# RAPPORT D'ENQUETE PUBLIQUE

AUTORISATION ENVIRONNEMENTALE POUR LE  
RENOUVELLEMENT DE L'AUTORISATION D'EXPLOITER,  
POUR UNE DUREE DE 25 ANS ET POUR L'EXTENSION  
DE LA CARRIERE DE MICASCHISTE A AMPUIS (69)

Pétitionnaire : société BUFFIN TP

Commissaire enquêteur : Claire MORAND

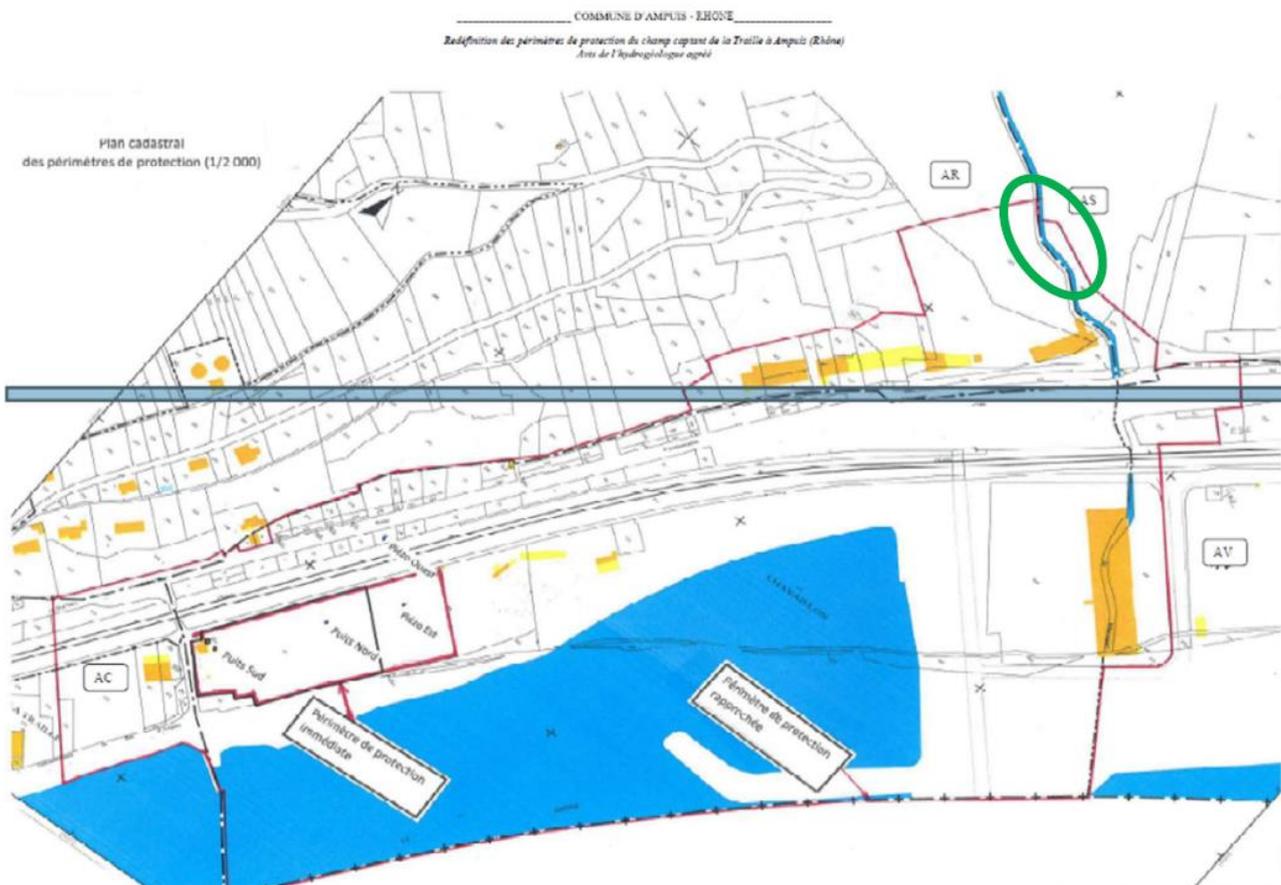
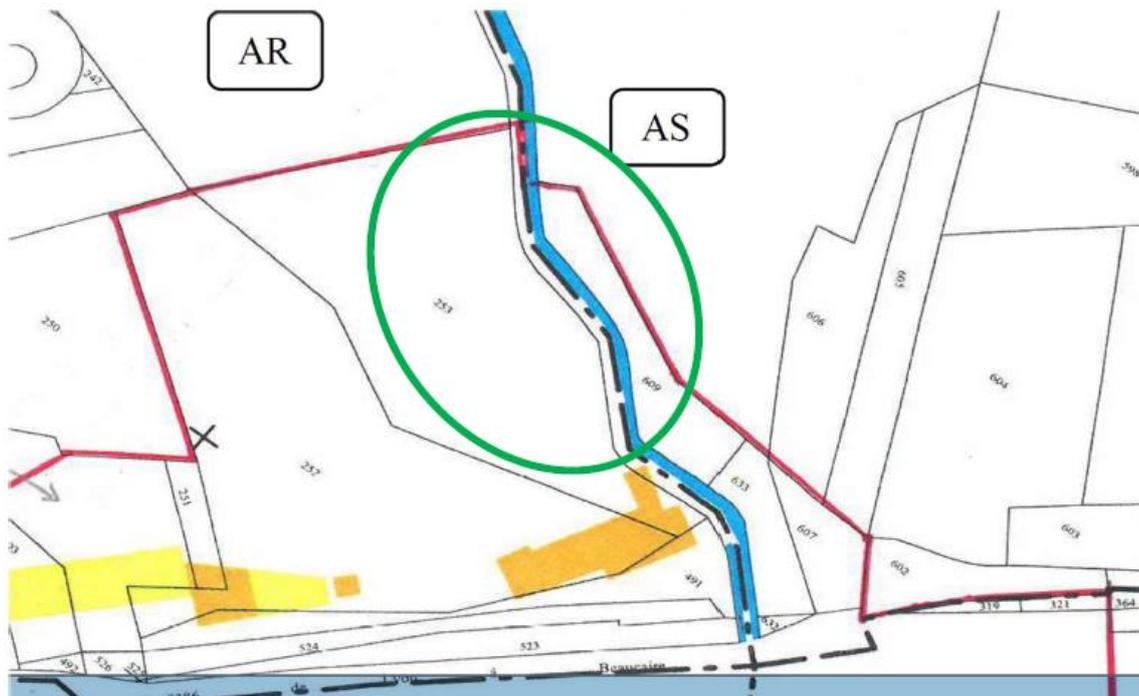
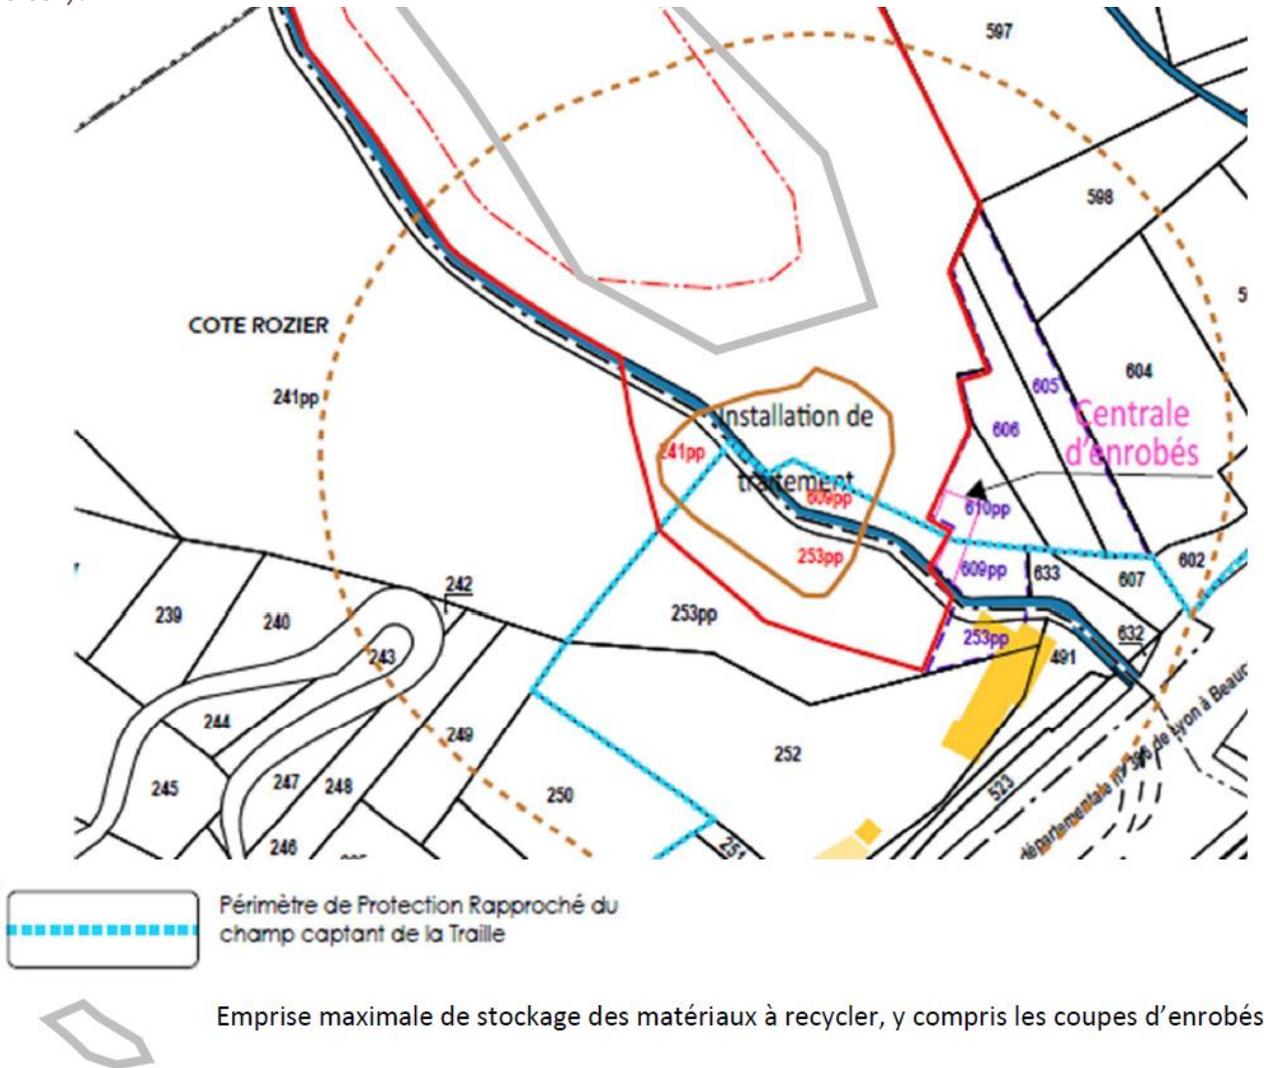
En page 35 de l'étude d'impact, il est indiqué que le projet est situé en dehors de tout périmètre de protection de captage d'eau potable. Cependant, les périmètres de protection du captage de la Traille ont été modifiés en 2019 et une partie de la carrière se situe dans le périmètre rapproché du captage.

J'ai demandé au maître d'ouvrage de préciser s'il prévoyait de prendre en compte cette demande et de quelle manière.

*« En préambule il est utile de préciser que le Périmètre de Protection Rapprochée (PPR), ne vise pas la totalité de la carrière et notamment n'impacte pas le périmètre d'extraction (partie haute du site).*

*Il concerne le secteur des installations de traitement (concassage-criblage) et de la centrale d'enrobé.*

*A noter qu'il a été décidé, et ce afin de réaménager au plus tôt un secteur situé de l'autre côté du ruisseau du Murinand (via la mise en place d'un talus), de déplacer les coupes d'enrobés à proximité des produits finis (cf. localisation). De ce fait, leur zone de stockage ne sera plus incluse dans le PPR.*

*Sur le plan fourni par la mairie d'Ampuis en mai 2022, le secteur qui nous intéresse et qui est visé par le PPR a été localisé en vert.*

Un zoom sur le secteur faisant ressortir les parcelles 253 et 609 à la fois concernées par le PPR et le projet de carrière est présenté ci-après.

Le secteur visé par l'emprise carrière ne représente qu'une petite partie du PPR du champ captant de la TRAILLE. La plus grande partie est de l'autre côté du ruisseau du Murinand sauf pour la portion de parcelle 609.

Le plan suivant montre en trait plein rouge le périmètre administratif de la carrière, en trait tiret-points rouges le périmètre d'extraction mais aussi les parcelles concernées et les occupations du sol (installations de traitement et centrale d'enrobés et en jaune les bureaux et les autres bâtiments du secteur). »

Organisation du site vis-à-vis du PPR de la Traille

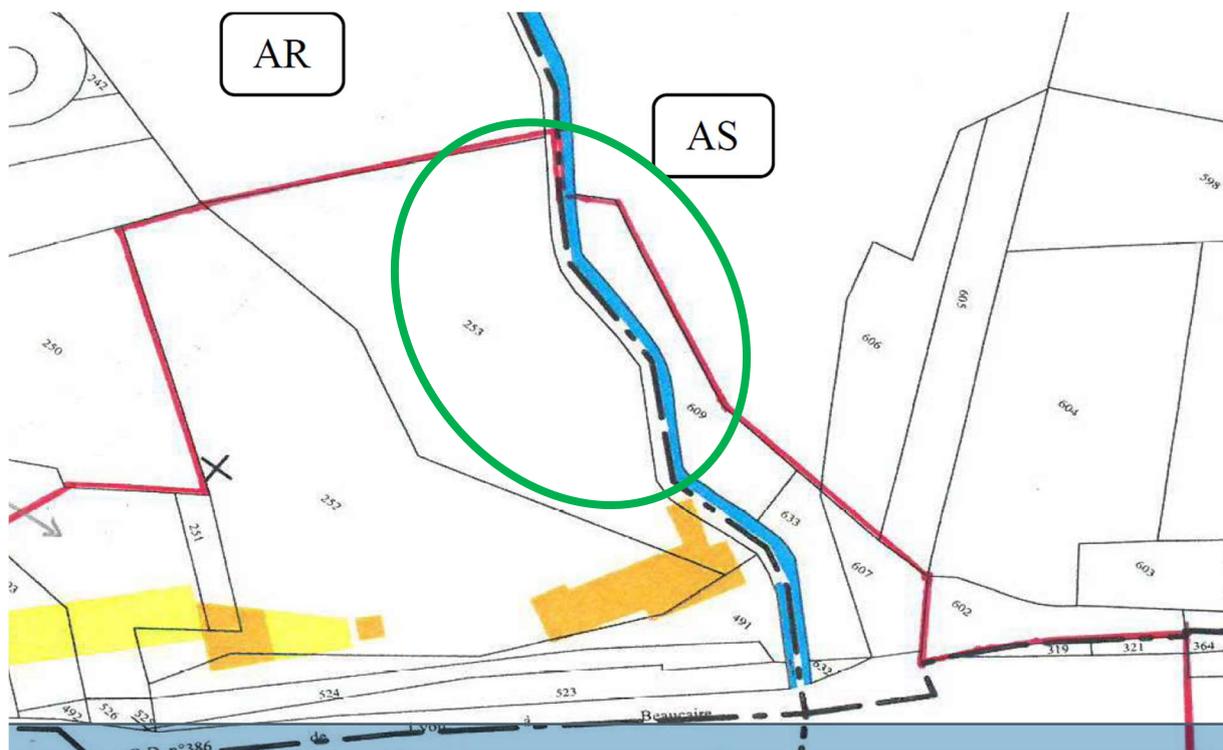
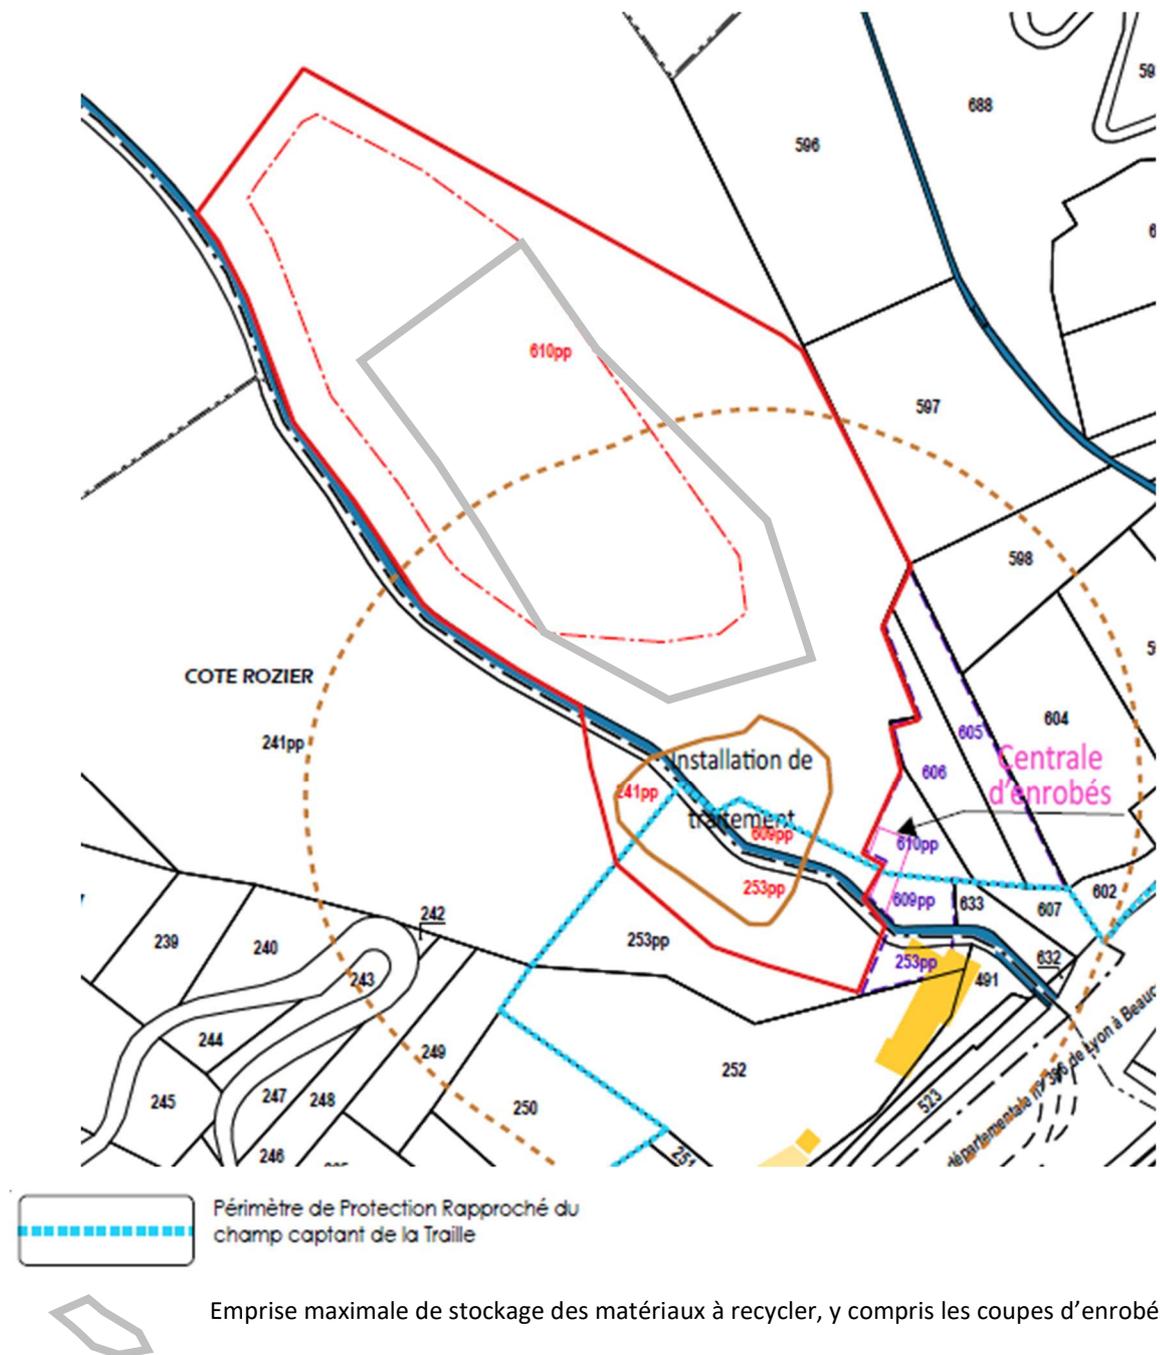
**Question du commissaire enquêteur : Comment la société BUFFIN TP a-t-elle prévu de prendre en compte cette demande ?**

A noter qu'il a été décidé, et ce afin de réaménager au plus tôt un secteur situé de l'autre côté du ruisseau du Murinand (via la mise en place d'un talus), de déplacer les coupes d'enrobés à proximité des produits finis (cf. localisation). De ce fait, leur zone de stockage ne sera plus incluse dans le PPR.

Sur le plan fourni par la mairie d'Ampuis en mai 2022, le secteur qui nous intéresse et qui est visé par le PPR a été localisé en vert.

Un zoom sur le secteur faisant ressortir les parcelles 253 et 609 à la fois concernées par le PPR et le projet de carrière est présenté ci-après.

Le secteur visé par l'emprise carrière ne représente qu'une petite partie du PPR du champ captant de la TRAILLE. La plus grande partie est de l'autre côté du ruisseau du Murinand sauf pour la portion de parcelle 609.

Le plan suivant montre en trait plein rouge le périmètre administratif de la carrière, en trait tiret-points rouges le périmètre d'extraction mais aussi les parcelles concernées et les occupations du sol (installations de traitement et centrale d'enrobés et en jaune les bureaux et les autres bâtiments du secteur.

La piste de circulation protégée par le merlon

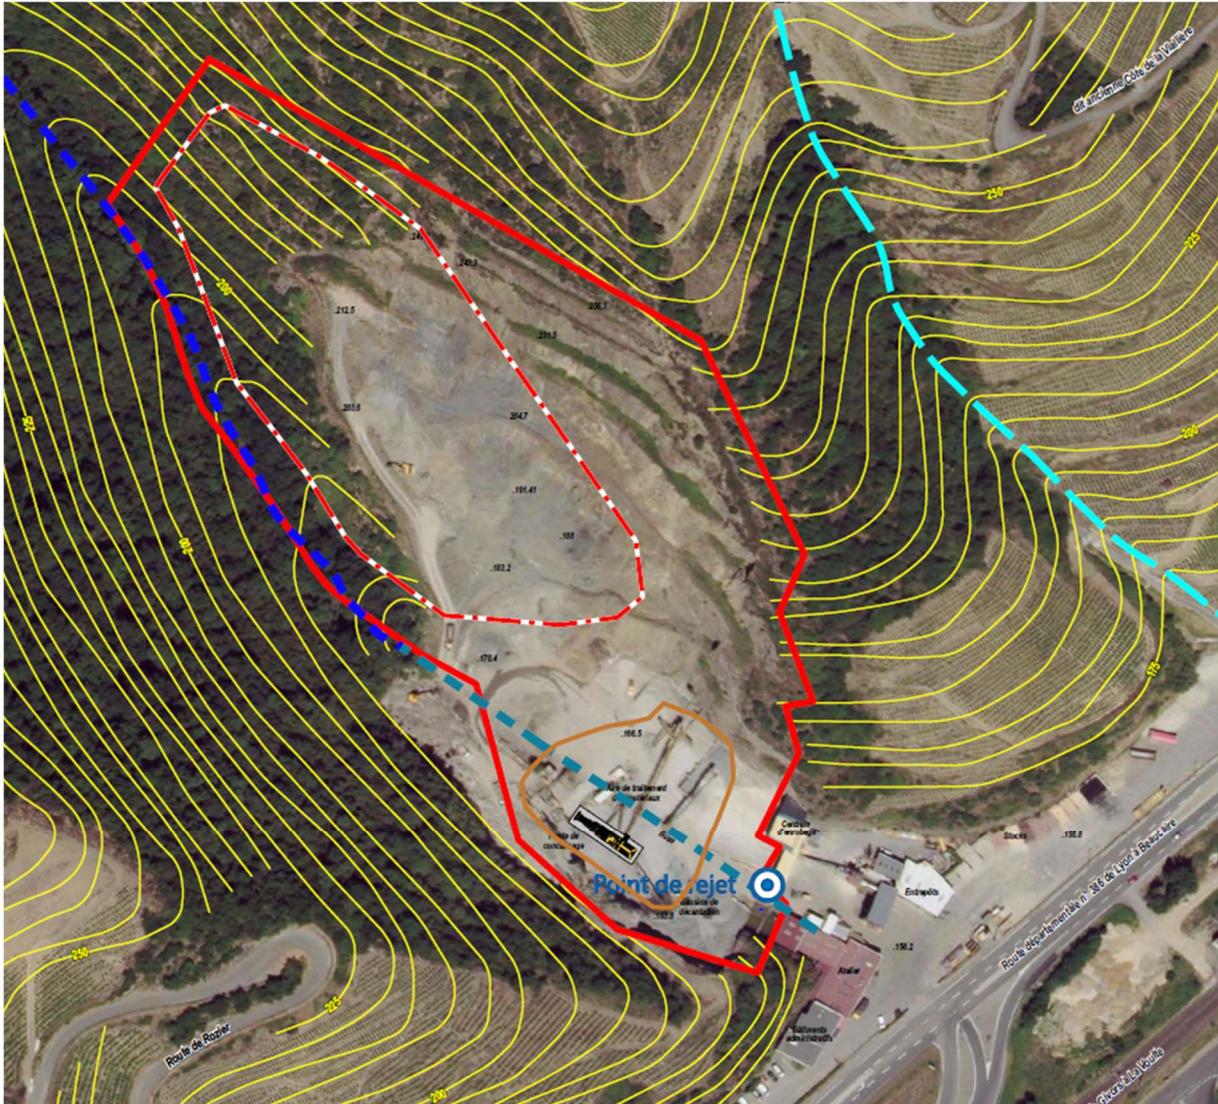
**Question du commissaire enquêteur : Le ruisseau du Murinand présente un intérêt écologique majeure. Quelles mesures seront mises en place afin d'éviter des chutes de blocs ou des écoulements d'eaux chargées dans le ruisseau ?**

- Comme le montrent certains plans du dossier, dont le plan d'état actuel et le plan d'ensemble, le ruisseau est busé sur un linéaire conséquent (dans ce secteur, il n'y a ni possibilité de chute de blocs, ni entrée possible d'eaux chargées en Matières en Suspension ; la partie aval de ce linéaire n'est de toute les façon par contiguë à la zone d'extraction.
